改善箇所説明図

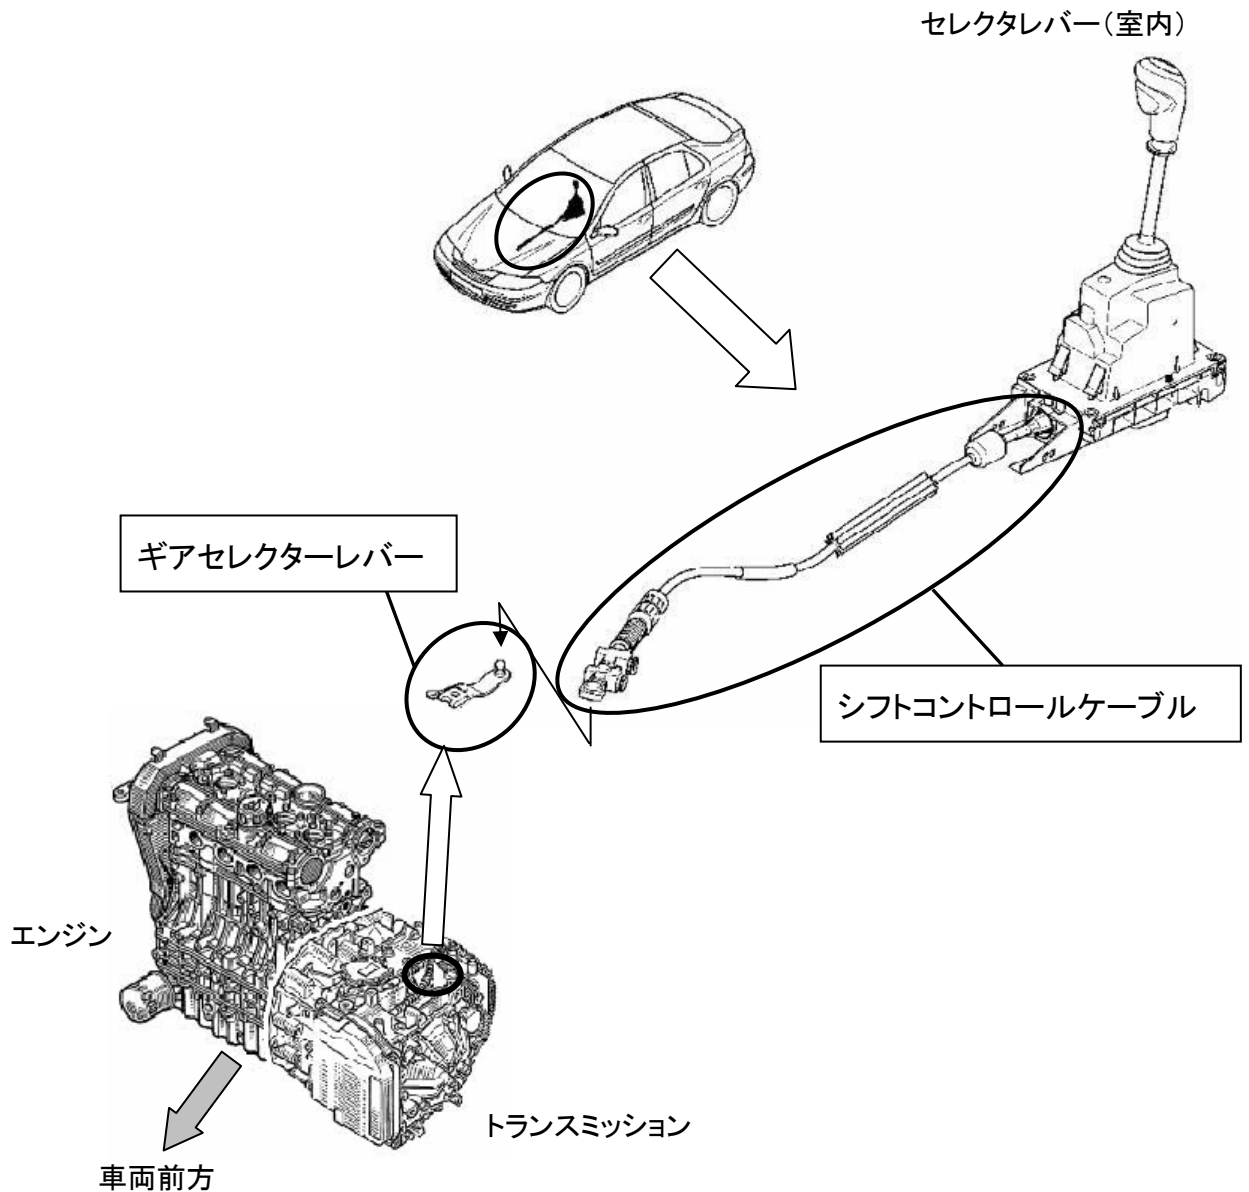
基準不適合発生箇所

ギアセクターレバーとシフトコントロールケーブルの連結部の強度が不足しているため、シフト操作を繰り返すと、当該連結部が摩耗することがある。そのため、そのまま使用を続けると、摩耗が進行して、最悪の場合、当該レバーからシフトコントロールケーブルが外れ、シフト操作が出来なくなり走行不能になるおそれがある。

改善の内容

全車両、ギアセクターレバーとシフトコントロールケーブルを対策品と交換する。

注: は改善部品を示す

識別: 指定のステッカーを原動機室内に貼る。
